Bijlage 1. Wijze van verwerking van binnengekomen reacties op schetsontwerp Tapijn.

Er zijn diverse reacties ontvangen op het schetsontwerp voor Tapijn. Zowel tijdens de dialoogsessies als via email. Hieronder staan de belangrijkste onderwerpen samengevat en is aangegeven op welke wijze deze zijn meegenomen in het ontwerpproces of waarom dat niet mogelijk of wenselijk was. In de appendix zijn alle binnengekomen reacties op het ontwerp opgenomen. Dit betreffen niet de reacties op het ontwerpbestemmingsplan, deze zijn als zienswijze opgenomen in de raadsnota van het bestemmingsplan en ook als dusdanig beantwoord.

Fietsroutes in monumentale omgeving

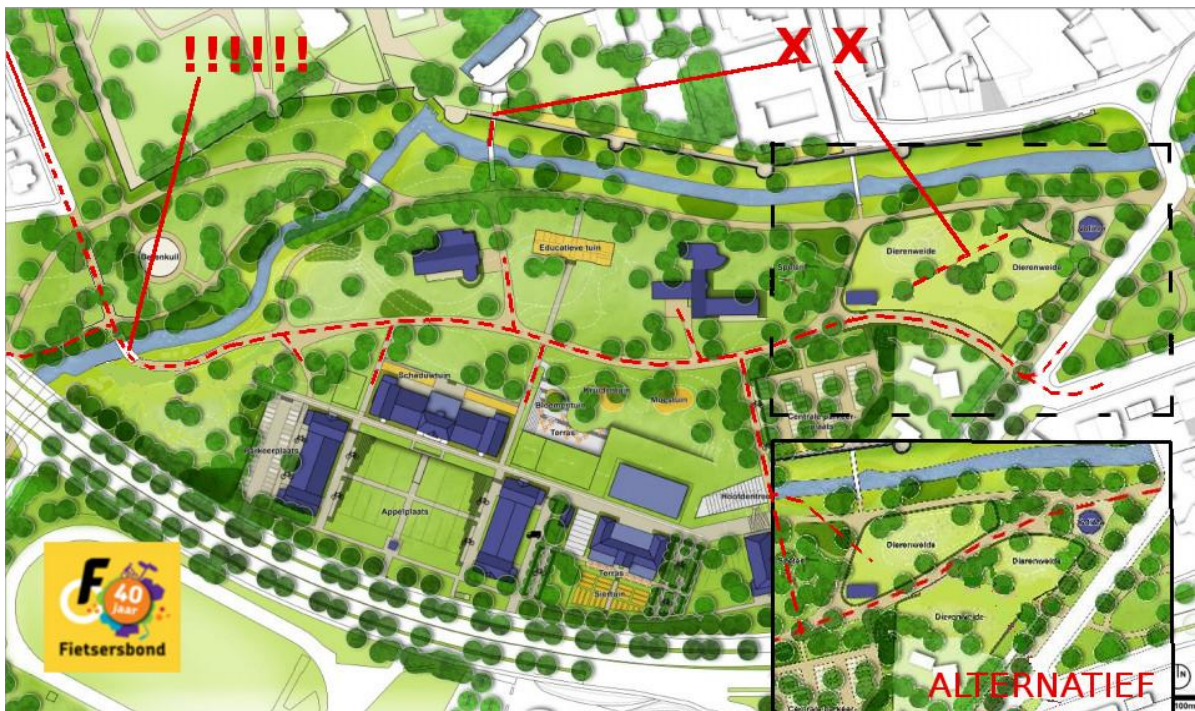
Door te kiezen voor een aantrekkelijke en vlotte centrale route die primair een fietsverbinding is, kan ook voorkomen worden dat rust en ruimte in en om het park zullen worden opgeofferd aan de heilige koe, de auto. De gemeente wil hier parkeergelegenheid aanbieden die beneden de eigen normen ligt. Dit kan alleen maar als andere vervoersvormen extra gefaciliteerd worden. Extra fietsers (prioriteit!) en minder auto's, minder autoparkeerplaatsen kan alleen bereikt worden als de fietsbereikbaarheid van de gebouwen in het Tapijnpark bovengemiddeld goed is. Het centrale fietspad moet goed ingebed worden in het overig stedelijk fietsnetwerk. Dit zal ongetwijfeld door de ontwerpers worden beaamd.

Om het fietspad goed te laten functioneren is samenhang met andere routes noodzakelijk. Een nieuw gebruik (inclusief de routes) dat ingepast is in de (monumentale) omgeving strekt tot voordeel van beide. Het bruggetje zoals in het plan is getekend is een belangrijke schakel voor de fietser. Om een route parallel aan de singels, buiten de drukte, op afstand van de vervuilde lucht wordt al jaren gevraagd.
